Inspection générale de
l'Environnement et du
Développement durable

Mission régionale d'autorité environnementale
ÎLE-DE-FRANCE

Avis délibéré
sur la déclaration de projet emportant mise en compatibilité
du plan local d'urbanisme (PLU) de la commune de La
Chapelle-la-Reine (77) en vue de la réalisation d'une extension
de la carrière dite de la Petite Borne

N°MRAe APPIF-2023-091
du 11/10/2023

Figure 4 : Plan de zonage - PLU en vigueur

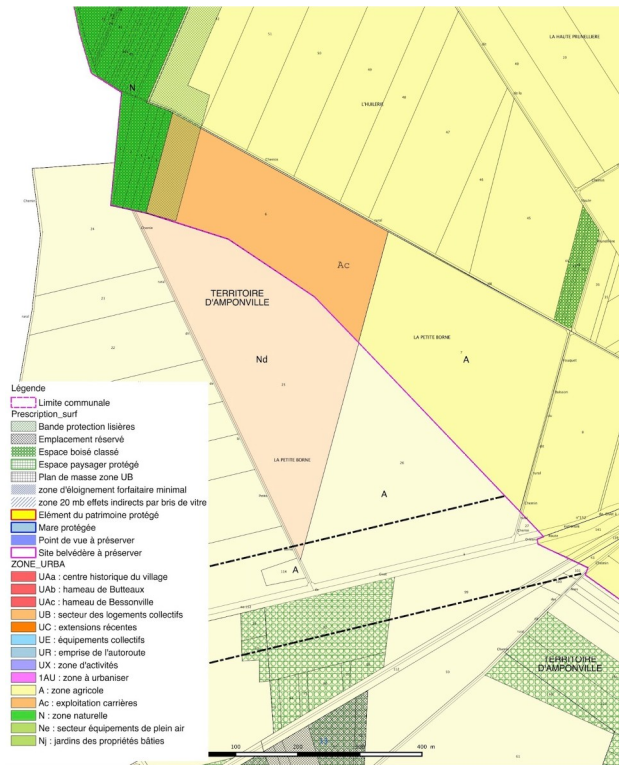
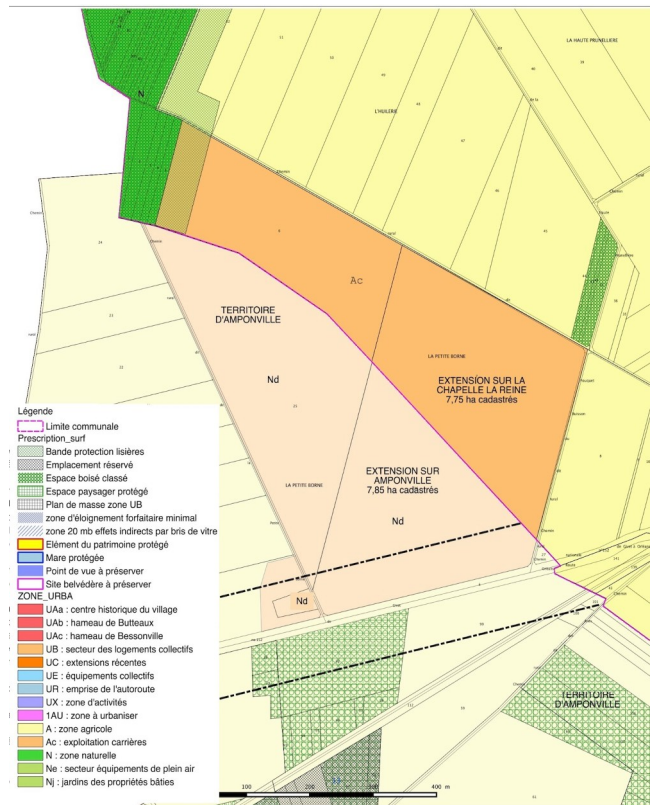
L'extension prévue dans le cadre de la déclaration de projet emportant mise en compatibilité du PLU de la Chapelle-la-Reine porte sur une surface d'environ 7,7 ha, et est justifiée dans le dossier par une augmentation importante de la demande de matières premières. Dans le PLU en vigueur, l'emprise du projet d'extension est classée en zone A (qui interdit l'exploitation de carrière) et comporte une haie sur sa partie sud. La mise en compatibilité prévoit le classement de l'emprise concernée en sous-secteur Ac (spécifique aux carrières et autorisant leur exploitation) et l'extension de la carrière qui entraînera la suppression partielle de la haie située sur la partie sud (Figures 4 et 5).

Toutefois, les mesures ERC ne sont pas traduites dans le règlement graphique et écrit du PLU. Seule l'interdiction de toute extension vers le nord et l'ouest est retenue (page 38).

(1) L'Autorité environnementale recommande de préciser les incidences potentielles sur l'environnement et la santé humaine directement liées aux évolutions prévues dans le cadre de la mise en compatibilité du PLU et de traduire dans le règlement graphique et écrit les mesures permettant de les éviter, les réduire et, le cas échéant, les compenser.

Figure 6 – Projet de remise en état – Source : compte-rendu de la réunion de concertation préalable du 9 juin 2023⁸, consulté par la MRAe

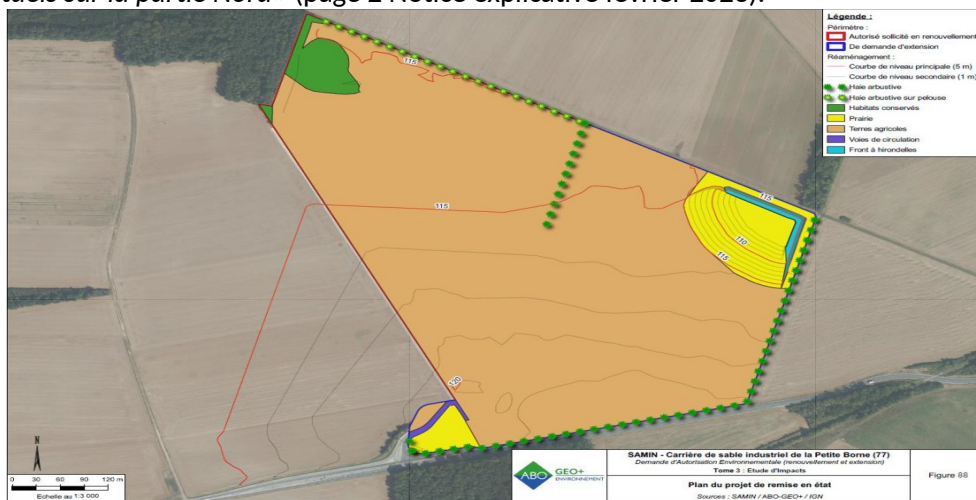
Toutefois, le règlement écrit du PLU se limite à prévoir, pour la zone A, que « Les plantations existantes doivent être maintenues ou remplacées par des plantations d'essences locales à superficies au moins équivalentes. Les

espèces végétales avec un potentiel allergisant « fort » (voir le tableau en annexe au règlement) sont déconseillées. Les essences implantées doivent être adaptées au changement climatique et ne pas faire l'objet de pathologie connue (le frêne et la chalarose ...) » (article A.5.2 du règlement écrit).

(7) L'Autorité environnementale recommande de préciser les modalités détaillées de reconstitution de la haie permettant de favoriser la biodiversité pendant et après exploitation et de les traduire en tant que de besoin dans les dispositions du PLU.
